Dijkhuis ingenieurs

tekstnummer: 23155

Fundamentele tolerantie Klasse: 300			Projectie:
Ingenieursburo Kamerling			Project: VKV4060
De Geesten 9, 9258GE Jistrum			Tekening: G [1]
5.1.2e @upcmail.nl			Formaat: A0
Adviesburo voor de staalbouwer			Schaal: 1:100

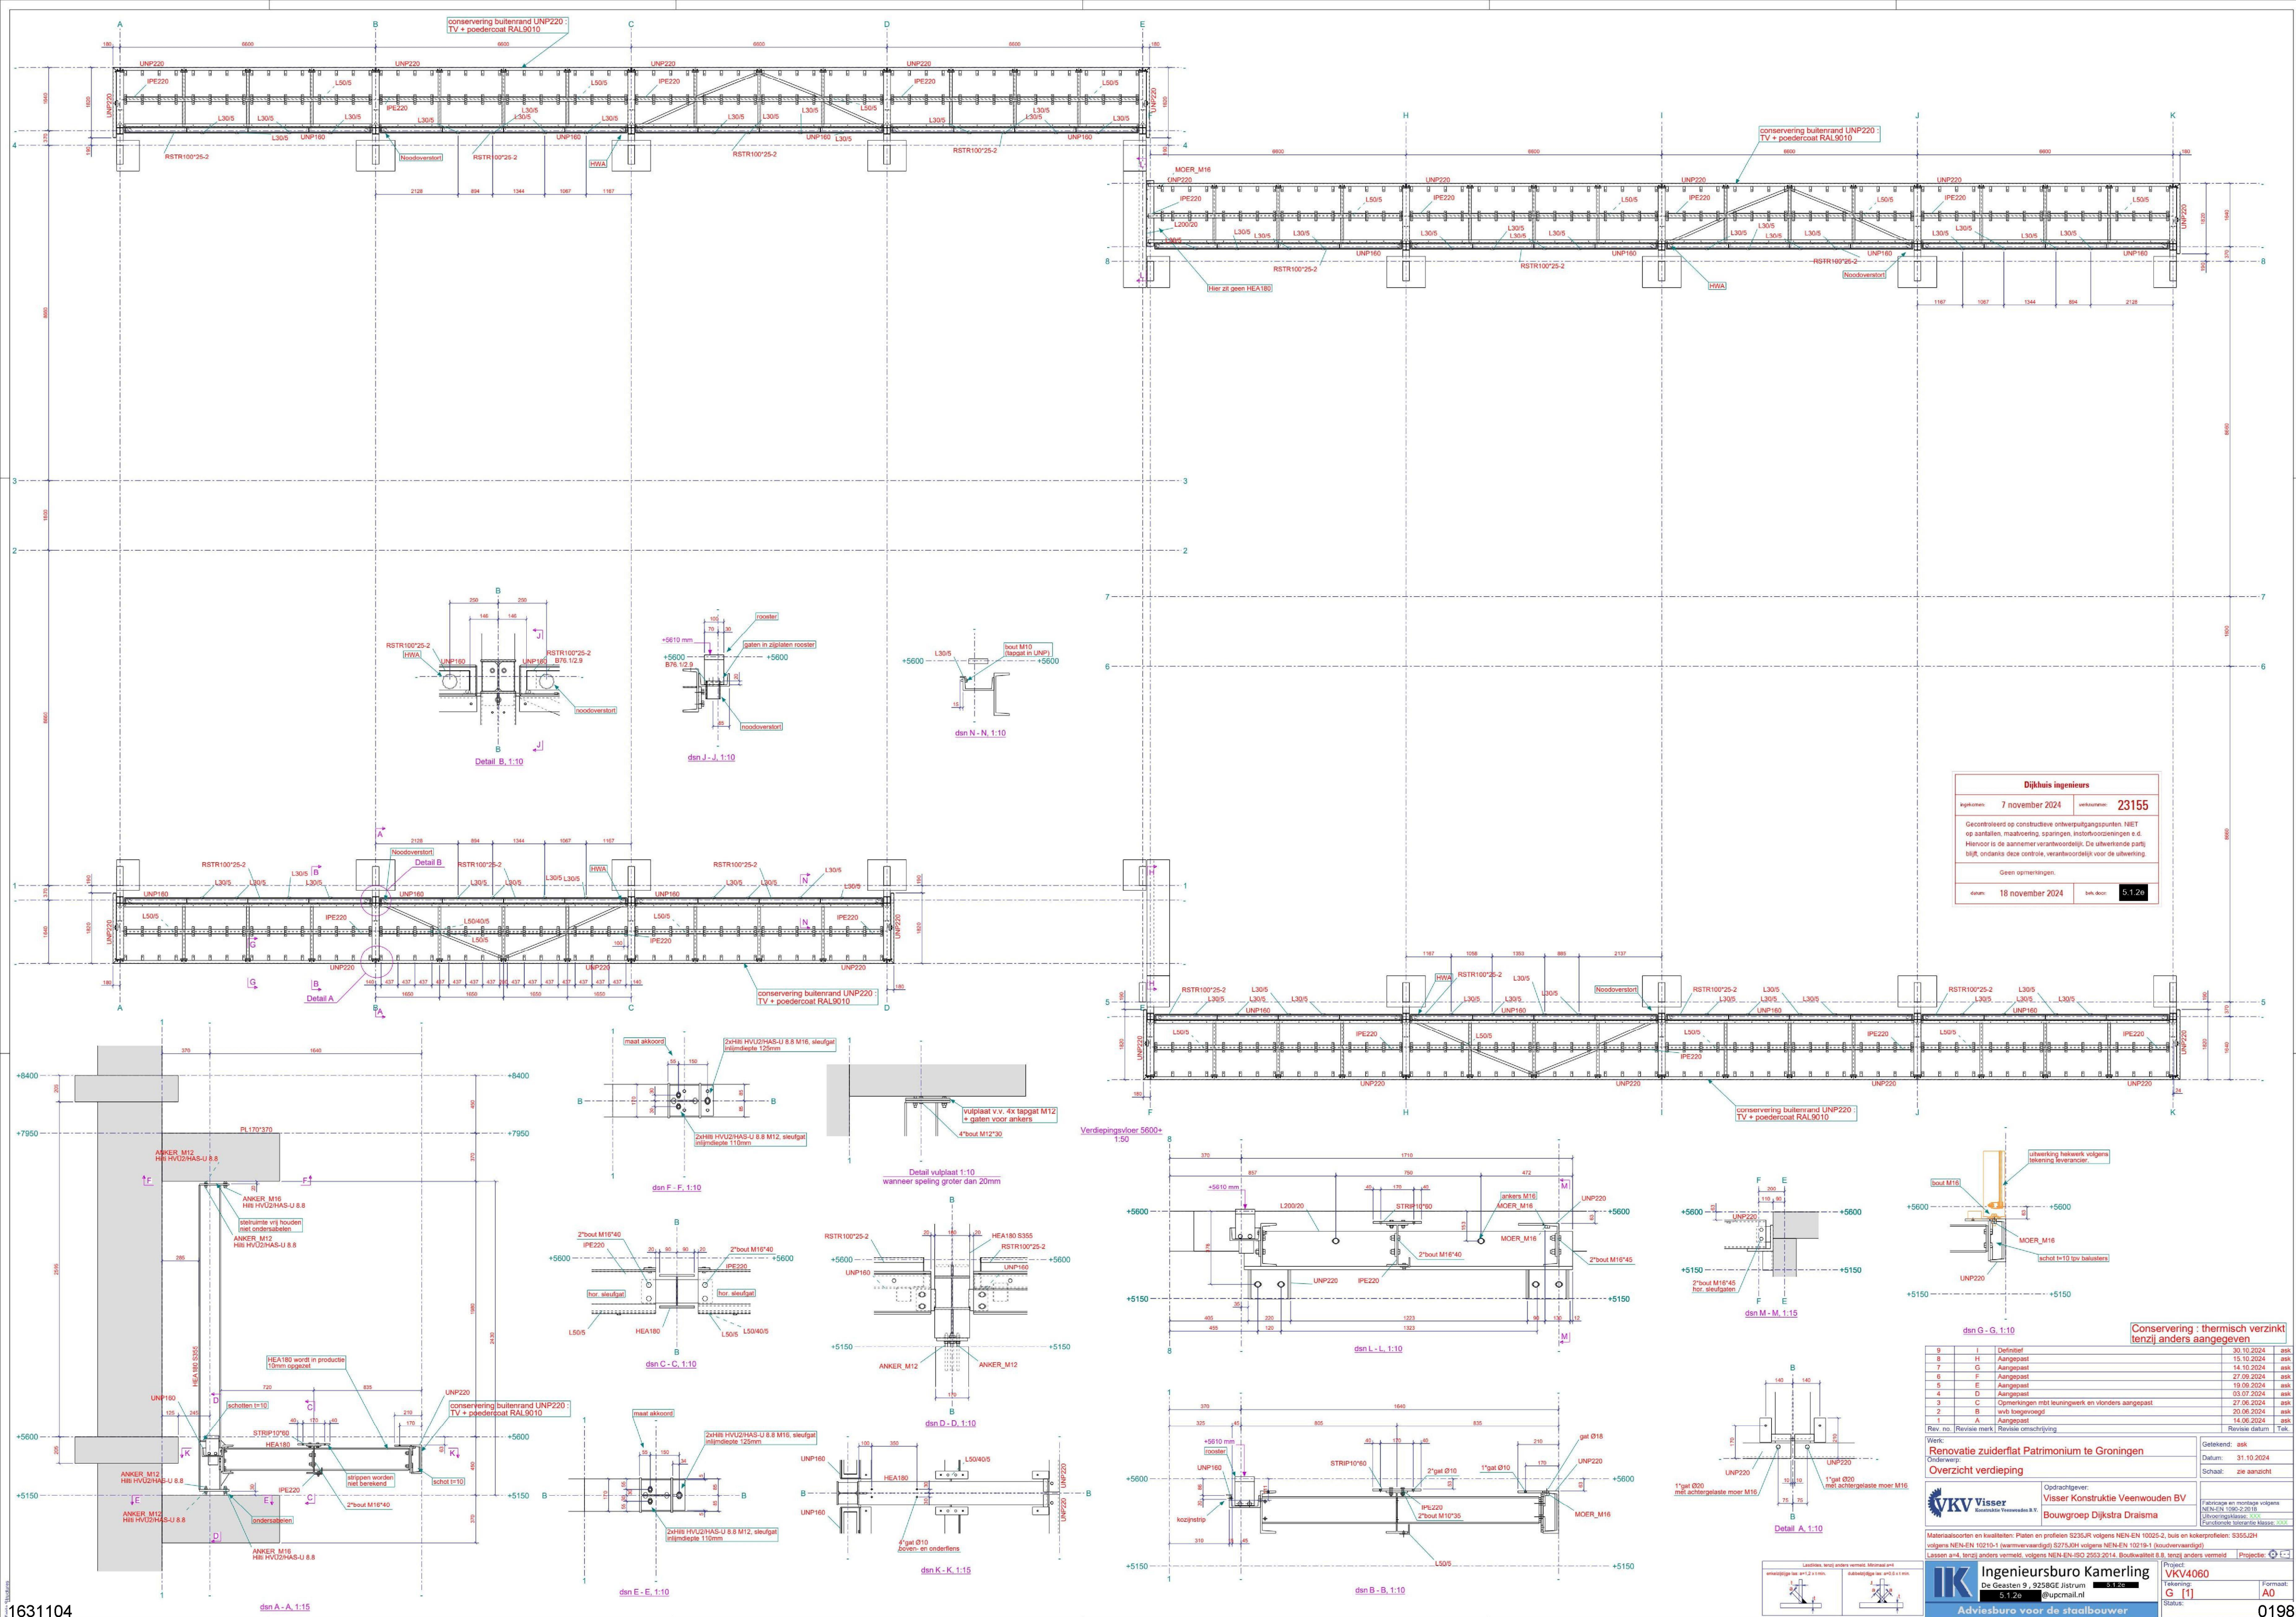
Gecontroleerd op constructieve ontwerpafgangspunten. NIET op aantallen, maatvoering, sparringen, instortvoorwaarden e.d. Hiervoor is de aannemer verantwoordelijk. De uitwerkende partij blijft, ondanks deze controle, verantwoordelijk voor de uitwerking.

Geen opmerkingen.
